品質異常改善通知書

不具合整理No.	43F-11-012	
めっき	課	
生産担当	浦野	
発行日	2011年11月18日	
承認	確認	担当

図番	415CPB-090-50F
品名	0.4mm B-B CN PLUG CONTACT
ロットNo	11.11.15.S2C0002A, 2B, 3B (めっきロットS11.11.18.0201~ S11.11.18.0203)
対象数量	3,107,500
クレーム内容及び確認内容	めっきエリア不良 0.15以下のところ0.21有り

写真・図

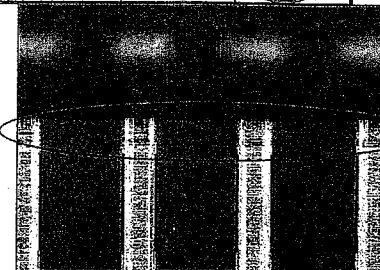
(なぜ発生したのかを3回繰り返して真の発生原因を掴む)
Au1(リブX2背伸部)のマスキング(セロシ)製品がセロシよりAu噴き出し
位置がズレ エリア異常が起きた。

マスキング部のカトロローの高さがマスキングと同等の高さで
あたためセロシされた。(と思われる)

Au治具を外し外し製品の引張り合いを行わなかったため
(試しスタートは問題無かったと...と思っている) 気付かされた。

Au治具を外し製品の引張り合いを行くと製品の
浮きか確認出来る事だ。
今後 治具とセロシの浮きは必ず 2人で製品の
引張り合いを行い、浮きが無事なと確認後セロシする。
浮きか確認された場合はカトロローの高さを調整を
行う。
